Název veřejné zakázky	Stavební úpravy terasy objektu DZR Kamenická, č.p. 755/195, Děčín II - Nové Město
Druh zakázky	stavební práce
Datum zahájení řízení	20.03.2025

VYSVĚTLENÍ ZADÁVACÍ DOKUMENTACE¹ č. 2 z dne 10.04.2025
Žádost doručena dne 04.04.2025

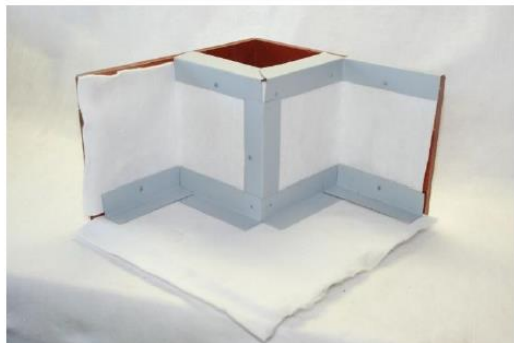
ad 3) dle montážního návodu Dekplan je nutné následující oplechování systémovým plechem Viplanyl. Nebude realizováno?

Soupis prací je upraven, doplněna položka č.38 systémové prvky izolace, zároveň položka č. 37 na zpracování dílenské dokumentace kde dodavatel upřesní prvky systémové izolace.
